3. Rhonekorrektion

Bericht der Externen Expertengruppe zu den Alternativprojekten der Gemeinden für den Abschnitt Chippis – Martigny

St-Léonard

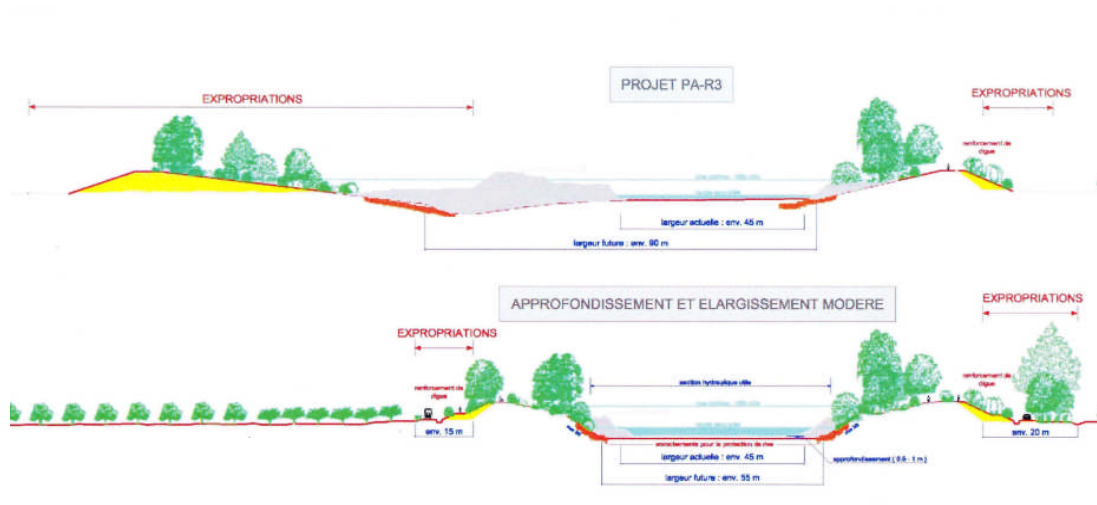
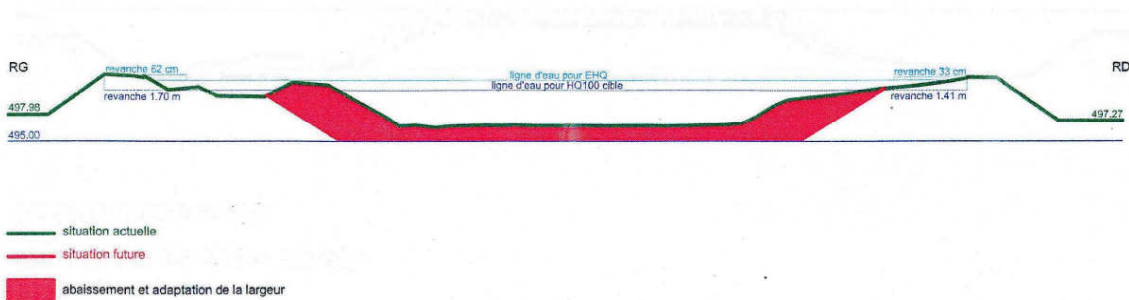
Nach der neuen Gefahrenkarte besteht dringender Handlungsbedarf. Beanstandet wird insbesondere, dass die Realisation des offiziellen Projekts viel zu lange dauert und dass auf der rechten Rhone-Seite für die geplante Erweiterung des Gewässerraums 12 ha Land beansprucht wird. Der von der Gemeinde beauftragte Experte schlägt auch hier ein „abaissement et élargissement modéré“ vor:

Vétroz

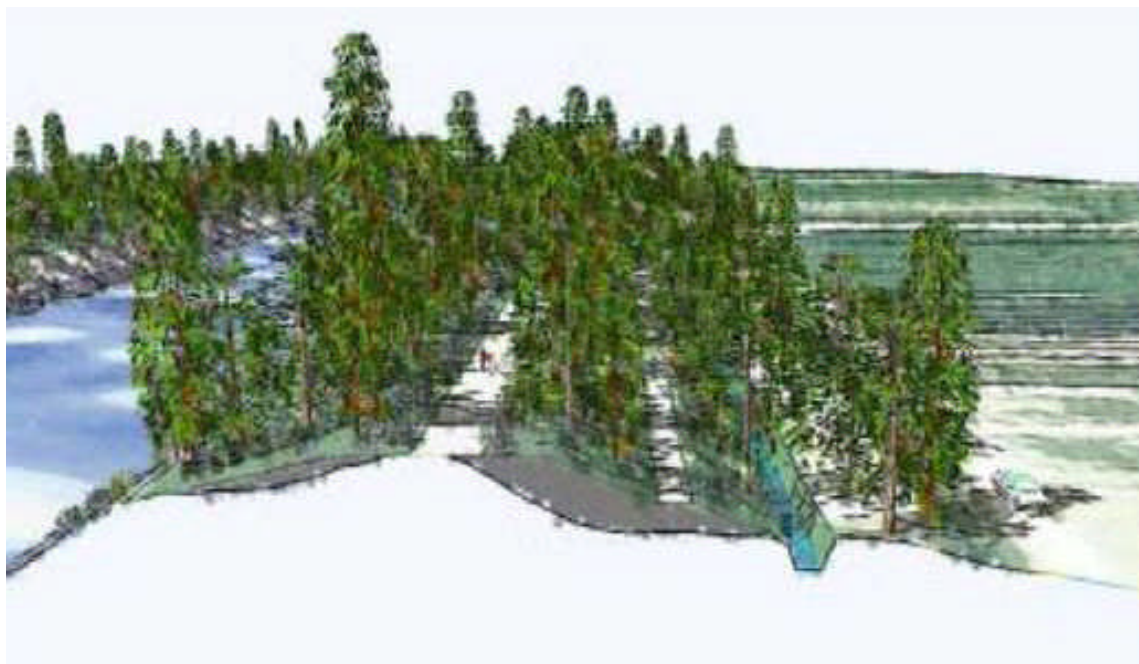
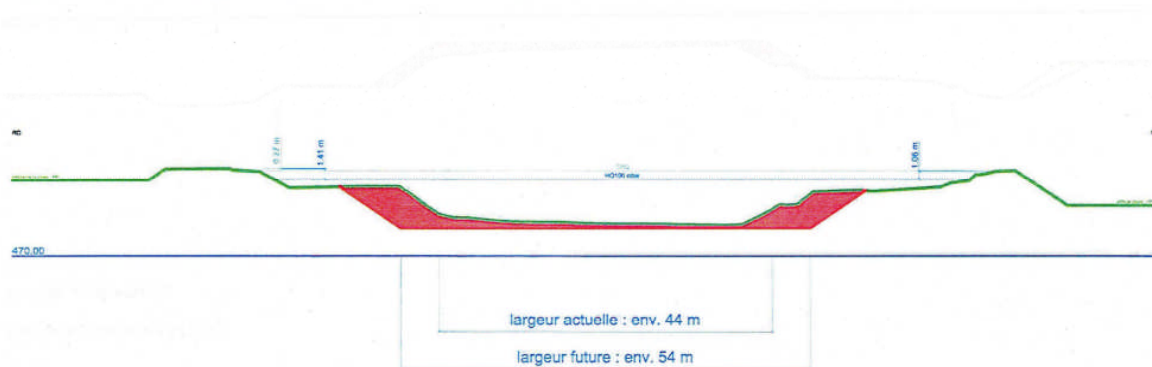
Auch hier schlägt der von der Gemeinde beauftragte Experte Philippe Bianco gemäss dem am 4. Juli 2011 vorgestellten Projekt ein «abaissement» mit «élargissements ponctuels sur secteurs appropriés pour créer une dynamique alluviale» vor:

Conthey

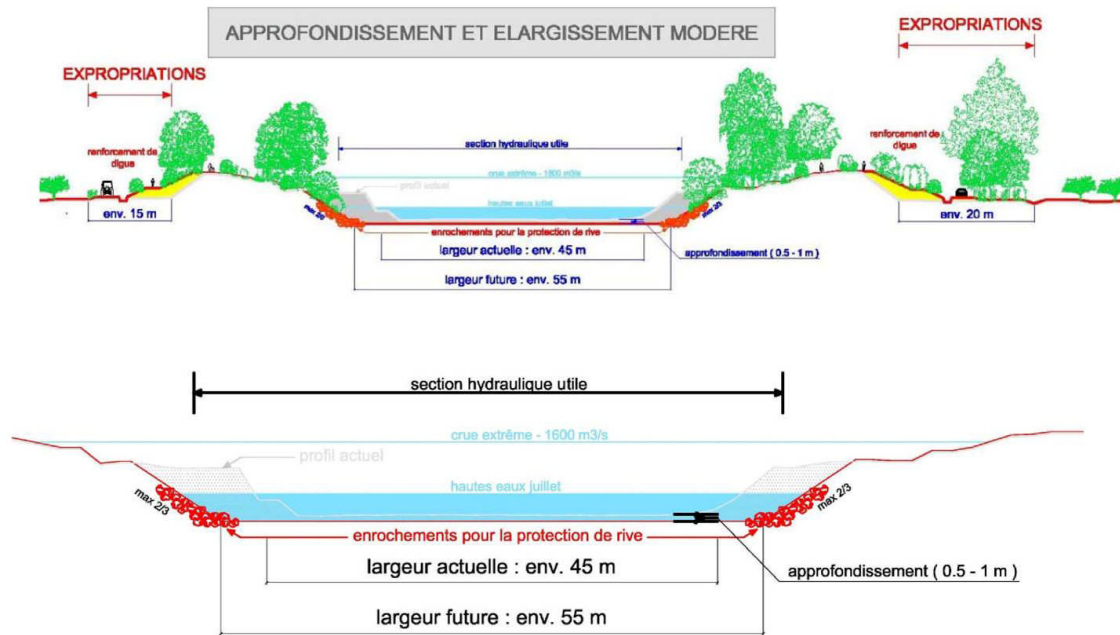
Am offiziellen Projekt werden insbesondere die Inanspruchnahme von 15 ha Land, die Räumung des Campingplatzes an der Rhone, die hohen Kosten bei einem Schadenspotential von lediglich 2 Mio Franken und die erst für 2030 vorgesehene Realisierung beanstandet. Am 13. Januar 2011 stellte Herr Philippe Bianco das folgende Projekt vor:

Ardon

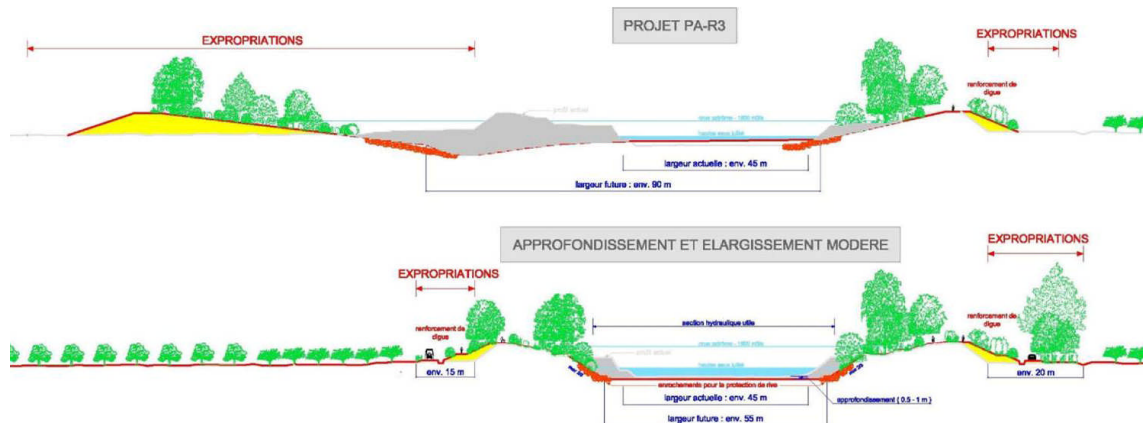
Am offiziellen Projekt werden insbesondere die hohen Kosten und eine unverhältnismässige Erweiterung des Gewässerraums im Bereich der Einmündung der Lizerne im Umfang von 16 ha beanstandet. Der Gemeindeexperte Philippe Bianco schlägt auch hier eine Erhöhung der Dämme und eine geringfügige Absenkung des Rhone-Flussbetts vor:

Chamoson

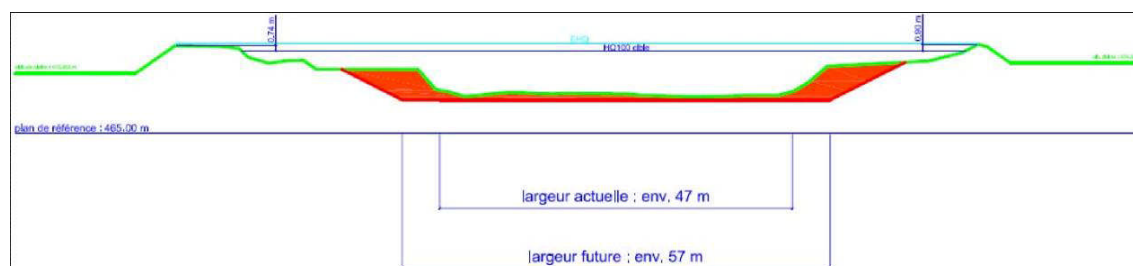
Das offizielle Projekt wird insbesondere wegen der hohen Kosten und der unverhältnismässigen Landbeanspruchung von 21 ha für den Gewässerraum kritisiert:

Der Gemeindeexperte schlägt auch für Chamoson eine Erhöhung der Dämme und eine geringfügige Erweiterung des Gewässerraums vor:

Profil en travers au km 47'390 :

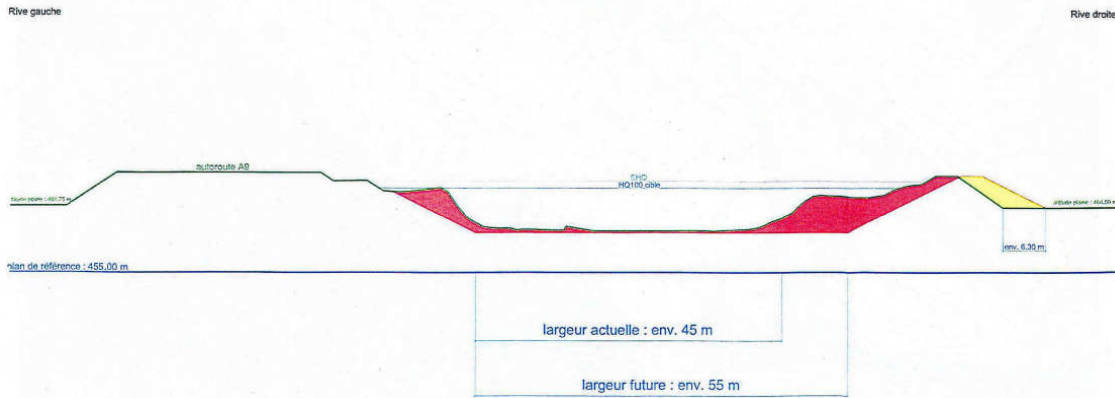
Die Gemeindebehörden kritisierten an der Sitzung vom 19. August 2011 namentlich, dass eine zu grosse Landfläche für den Gewässerraum beansprucht werde und schlagen gemäss den von Herrn Philippe Bianco erarbeiteten Unterlagen (Dokument B8 vom März 2010, Annexe 6) eine Erhöhung bzw. Verstärkung der Dämme sowie eine geringfügige Absenkung des Flussbetts und eine massvolle Erweiterung des Gewässerraums vor:

Profil en travers au km 50'820 :

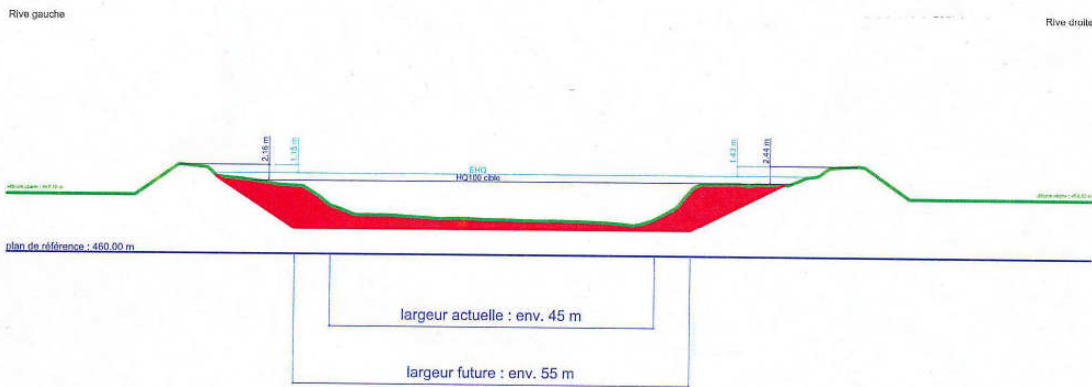
Auch von Seiten der Gemeinde Riddes wird gegen das offizielle Projekt insbesondere eingewendet, dieses sei zu teuer und beanspruche zuviel Land für den Gewässerraum. Deshalb schlägt der von ihr beauftragte Experte auch für Riddes eine „Variante abaissement et élargissement modéré“ (Rapport Janvier 2010, Annexe 7) vor:

Fully

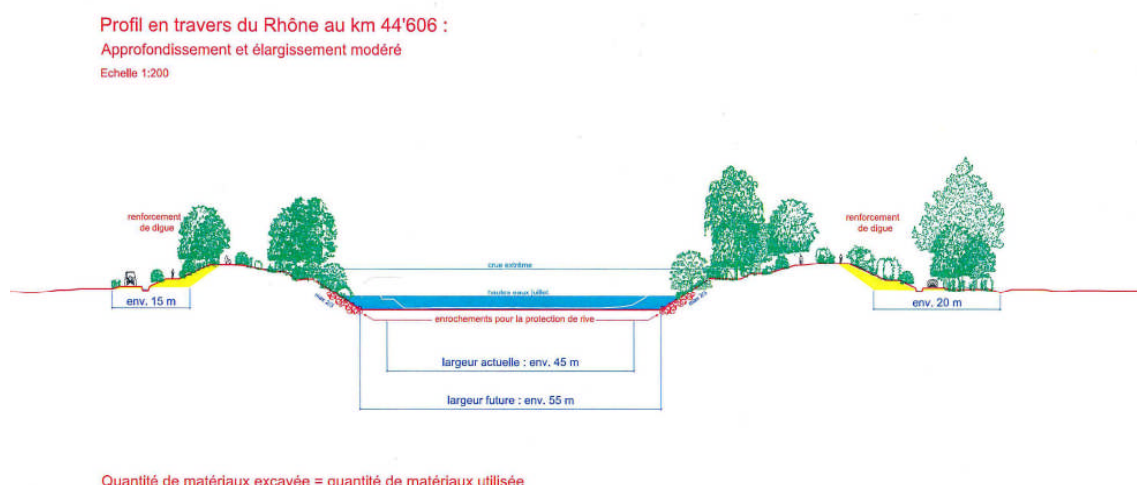
Anlässlich der Sitzung vom 5. Dezember 2011 mit den Gemeindebehörden und den von ihnen beigezogenen Experten und am anschliessenden Augenschein wurde allen Beteiligten klar, dass die Gemeinde Fully insbesondere auch aufgrund der neuen Gefahrenkarte sehr stark hochwassergefährdet ist und deshalb grössten Wert auf eine rasche Inangriffnahme der 3. Rhonekorrektio legt. Am offiziellen Projekt wird insbesondere beanstandet, dass es mit 42 ha zu viel Land für den Gewässerraum auf Gemeindeboden von Fully beanspruche und dass seine Realisation (ab 2030) viel zu lange daure. Ihr vom beauftragten Experten Philippe Bianco ausgearbeitetes Alternativprojekt sieht eine Absenkung der Flusssohle um ca. 1 m sowie eine geringfügige Erweiterung des Gewässerraums vor und präsentiert sich gemäss den am 5. Dezember 2011 zu den Akten gegebenen Dokumenten wie folgt:

Martigny

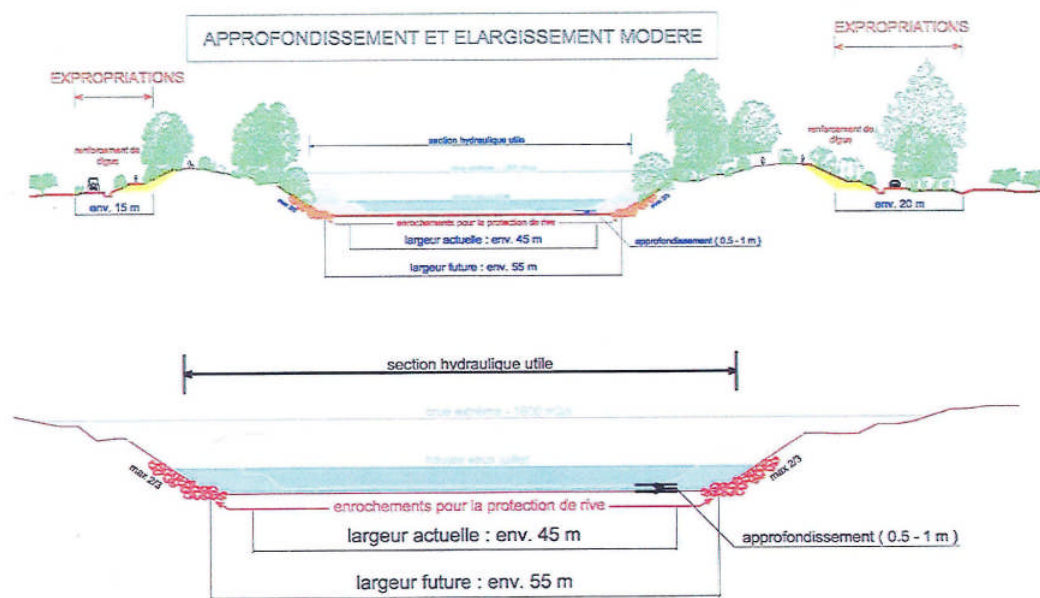
Gemäss der neuen Gefahrenkarte ist das Überflutungsgebiet sehr gross. Die Gemeinde dringt auf rasche Schutzmassnahmen. Die Realisation des offiziellen Projekts kommt nach ihrer Auffassung viel zu spät. Sie fordert eine rasche Umsetzung ihres Alternativprojekts gemäss dem Dokument B5 vom Juli 2009 (präzisiert durch die an der Sitzung vom 13. Januar 2012 vorgeführte Präsentation, S. 14):
